COMUNE DI CAMPO NELL'ELBA
Provincia di Livorno

**OGGETTO: CORREZIONE DI ERRORI MATERIALI AI SENSI DELL'ART. 21 DELLA
L.R.T. 65/2014_ PIANO OPERATIVO COMUNALE**

Book Estratti cartografici di rettifica

Relazione del Responsabile dell'Area Tecnica – Edilizia, Urbanistica, Demanio

Estratto Tav.3d - Stato Attuale

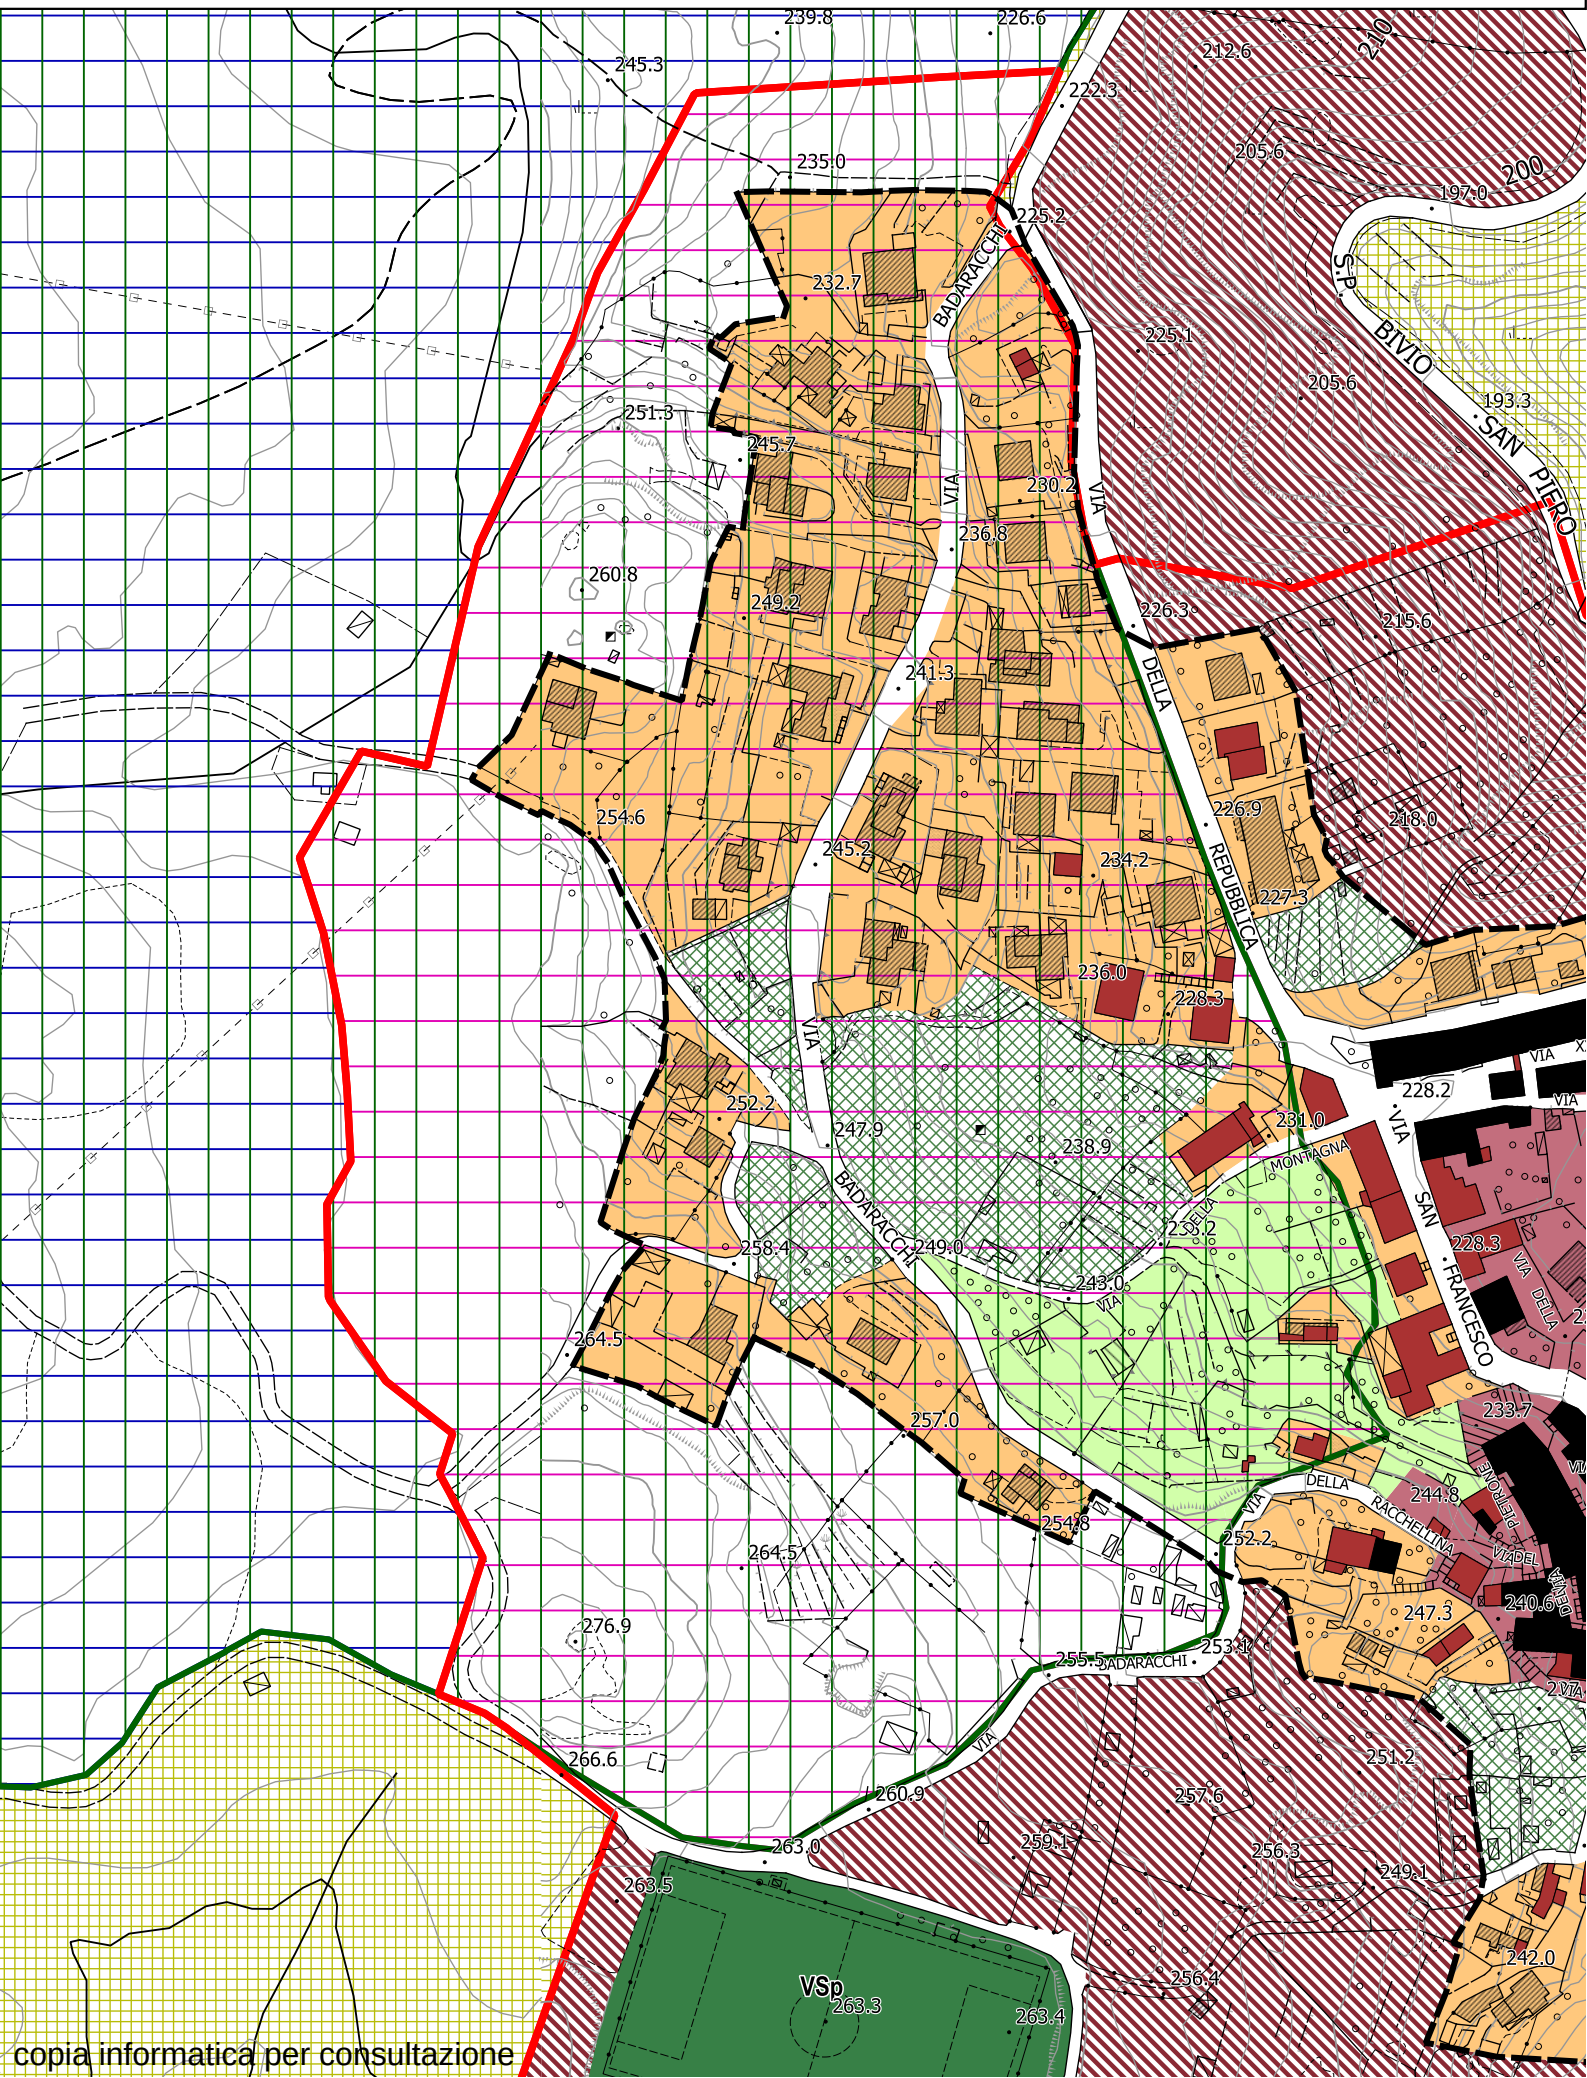
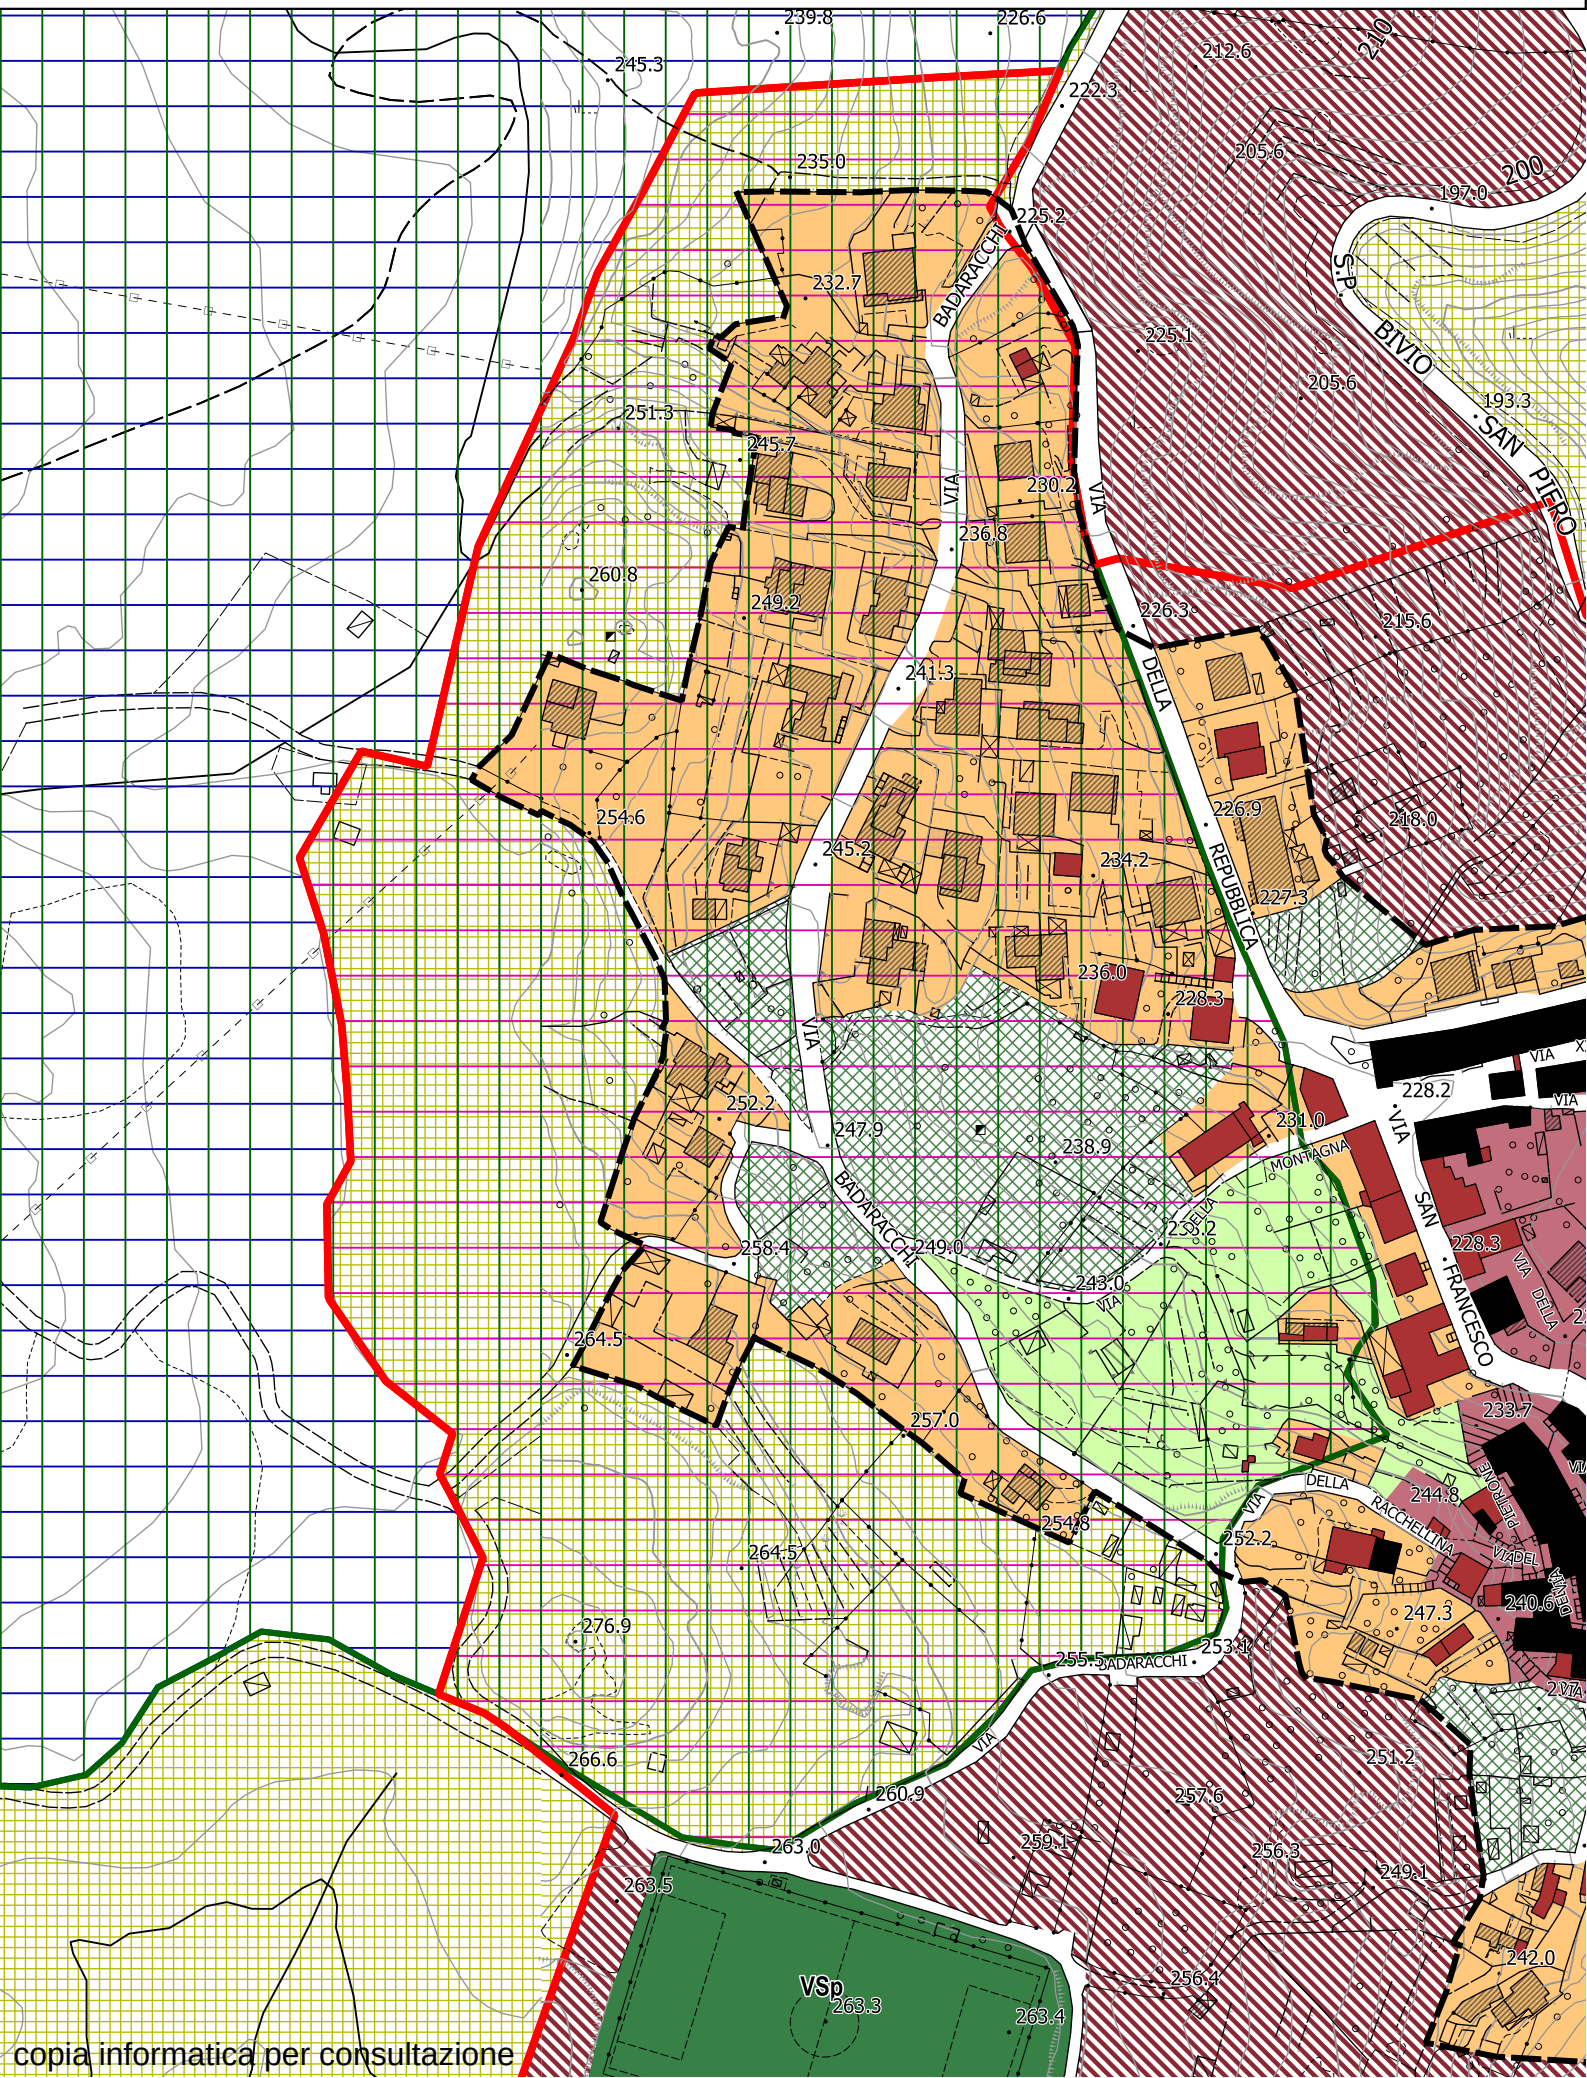
Identificativo	Esito
01	<i>Trattasi di errori relativi al perimetro delle aree ricomprese all'interno del Parco Nazionale dell'Arcipelago Toscano, in Loc. La Piastraia e in Loc. San Piero, dovuto alla errata sovrapposizione degli shape file del POC sulla cartografia del Piano del Parco. Si procede a modificare la cartografia del POC Tav 3a e Tav. 3d</i>
01	<i>Trattasi di un errore dovuto alla mancata rappresentazione della campitura indicata in legenda per i Parchi e Giardini Privati di rispetto ed integrazione degli insediamenti urbani. Si procede a modificare la cartografia di POC Tav. 3b</i>

01	<i>Trattasi di un edificio di antica formazione che, contrariamente a quanto indicato nel catasto leopoldino, è stato classificato come presente al 1897 mentre l'edificio risulta essere stato edificato nel 1915. Si procede alla correzione modificando la cartografia del POC Tav. 3b classificando l'edificio di antica formazione presente al 1954</i>
02	<i>Trattasi di un edificio in Loc. La Foce ricompreso nel Tessuto delle strutture ricettive contrariamente alla destinazione d'uso residenziale, impressa sin dall'origine della costruzione. L'edificio si trova a margine del Tessuto ed in continuità con altri edifici residenziali già non ricompresi nel tessuto alberghiero. Si procede con la correzione della cartografia del POC Tav. 3b classificando l'edificio nel Tessuto urbano di recente formazione</i>
03	<i>Trattasi della mancata modifica della cartografia approvata con Delibera di Consiglio Comunale n. 23 del 05/05/2021 in accoglimento dell'osservazione n. 84, prot. 3157 del 05/03/2020 la cui controdeduzione si riporta integralmente: "accoglibile mantenendo la datazione di impianto storico, ma eliminando la permanenza del valore in quanto l'edificio non più riconoscibile". Si procede con la correzione della cartografia del POC Tav. 3d individuando all'edificio come "Edificato di antica formazione senza valore"</i>
